Tilladelse til ændring af rørbro i Ndr. Rind Bæk i station 2600 m

- Tilladelse til ændring af rørbro i Ndr. Rind Bæk mellem matr. nr. 4k og 21e Nr. Rind By, Lynderup, ved udskiftning til større rørdiameter (bilag 1).

Dato: 06-11-2024

Sagsnr.: 24/33038
Sagsbehandler: vpflr

Figur 2: Længdeprofil af Nørre Rind Bæk med markering af rørbrø der udskiftes.

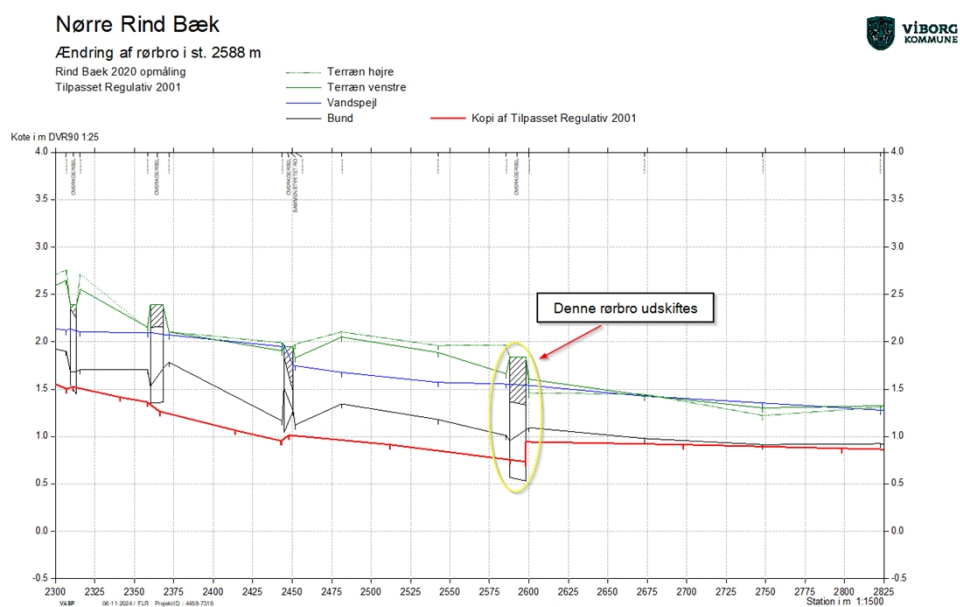
Imidlertid har det i årene efter projektets etablering vist sig at afvandingen af de vandløbsnære arealer er forringet umiddelbart ovenfor rørbroen. Tilgroning af det nye vandløbsforløb er hovedårsagen. Men den lavtliggende rørbro, med en rørbund som ligger ca. 40-45 cm under nuværende vandløbsbund, bidrager også, især ved større afstrømninger. Røret er fuldtløbende næsten hele året. Der forekommer tung landbrugstrafik på markvejen, som rørbroen ligger ved. Så det er ikke hensigtsmæssigt at udskifte rørbroen med en egentlig bro.

Rørbroen hæves med ca. 25 – 30 cm ift. nuværende dybde, således rørbund i ind- og udløb ligger i kote 0,75 m DVR90 – dvs. lidt under regulativmæssig bund og godt ¼ under aktuel bund. Der lægges grus under og omkring røret for at undgå at røret sætter sig efterfølgende. Der overpumpes mens det nye rør lægges.

1. Anlægsarbejdet skal udføres i overensstemmelse med principperne i den fremsendte projektbeskrivelse modtaget den 1. november 2024.
2. Rørbroen skal være i beton med en indvendig diameter på 0,9 meter (Ø90 cm). Rørbundskoten skal ligge i kote 0,75 m DVR90.
3. Rørbroen må maksimalt være 10 meter lang i vandløbets længde
4. Røret skal anbringes med 1/3 – 1/4 af rørets diameter under vandløbsbunden og den skal ligge helt vandret. Rørbundskoten
5. Den fremtidige vedligeholdelse af rørbroen er uændret og påhviler fortsat ejerne af matr. nr. 4k og 21e Nr. Rind By, Lynderup.
6. Det påhviler ansøger selv at træffe de fornødne aftaler med alle, som berøres af projektet
